OFICIO ELECTRÓNICO

ORD. N° : 1038
 ANT. : PROYECTO DE PAVIMENTACIÓN DE VEREDAS Y DISPOSITIVOS DE RODADO POR MEDIDAS DE MITIGACIÓN IMIV DEL PROYECTO BARRIO CÍVICO PROYECTO RELAVES ESPESADOS TALABRE (PRET), CALAMA.
 MAT. : ENVÍA OBSERVACIONES A PROYECTO DE PAVIMENTACIÓN DE VEREDAS Y DISPOSITIVOS DE RODADO POR MEDIDAS DE MITIGACIÓN IMIV DEL PROYECTO BARRIO CÍVICO PROYECTO RELAVES ESPESADOS TALABRE (PRET), CALAMA.
 ADJ. : No hay

Antofagasta, 08 mayo 2025

Figura 3

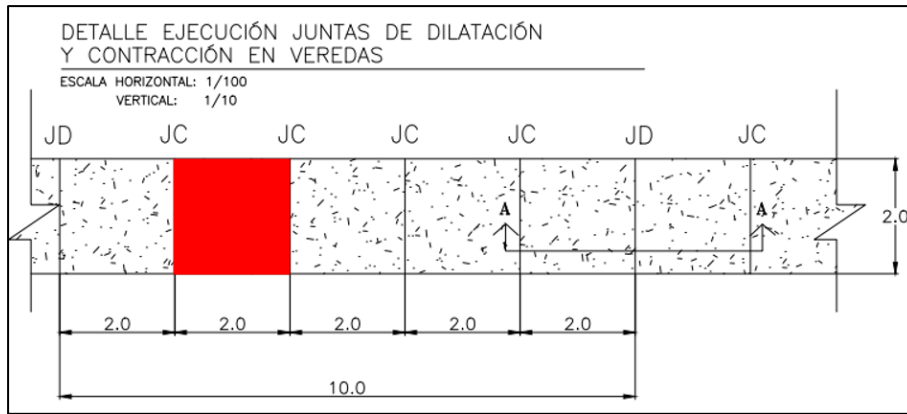
2.2. En cuanto a la intervención de la vereda existente, se observa que la reposición contempla solo una porción del paño existente. Por tanto, se deberá considerar la reposición del pastelón completo intervenido (entre juntas de contracción). (ver figura 3)
